**17171– Møte med Rådet for mennesker med nedsatt funksjonsevne (RMNF)
vedr.universell utforming på ferge 27.04.18**

Universell Utforming, Hordalands pakken 50 bilers ferje.

Gjennomgang av GA, der dette vektleggast:

Eventuelle behov for ledelinjer:

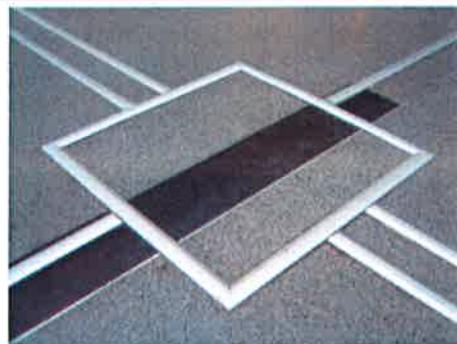
- Ledelinjer bildekk 60 cm fra vegg (midt i gangsone) markering for heis og trapp
- Salongen, samt dei ulike fasilitetane til passasjerane, ligg på B dekk.
- Det skal være fri gangveg gjennom heile ferja på 1,2m.
- Ledelinje der det ikkje er naturlege barrierer
- Kontrastfarge på gangvegen mot heis og trapp og toalett. Desse dørene bør også ha kontrastfarge.
- Taktile ledelinjer skal være ei forhøyning, og ha kontrast mellom fargane Dette kan være utført med ulike overflater, eller bruk av overgangslist. Det må være annen type på bildekket, enn i salong.
